## Keuringsverslag van een elektrische laagspanning- en zeer lage spanningsinstallatie

NIET CONFORM

Datum keuring: 27/09/2024

Controlebezoek van een oude huishoudelijke elektrische installatie van een wooneenheid bij verkoop op vraag van de verkoper volgens (KB 08/09/2019) - AREI Boek 1- 8.4.2. en 8.2.1. en 4.2.4.3.

Afbeelding schakel- en verdeelbord:

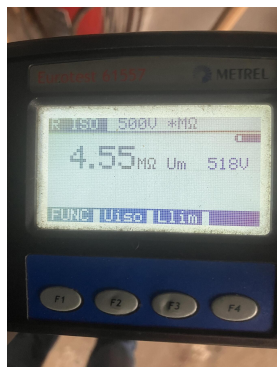
15.10 Niet gebruikte invoeringen van het verdeelbord zijn niet correct of onvoldoende afgedicht. (Boek 1 Afdeling 5.1.4. en 4.2.2.3.)

16.01 Een verzegelbare differentieelstroombeschermingsinrichting dient geplaatst te worden aan het begin van de installatie. (Boek 1 Onderafdeling 4.2.4.3.)

17.01 De nominale stroomsterkte van de beveiliging dient aangepast te worden aan de toelaatbare stroomsterkte van de stroomafwaarts geïnstalleerde leiding en/of verbruiker. (Boek 1 Afdeling 4.4.1.)
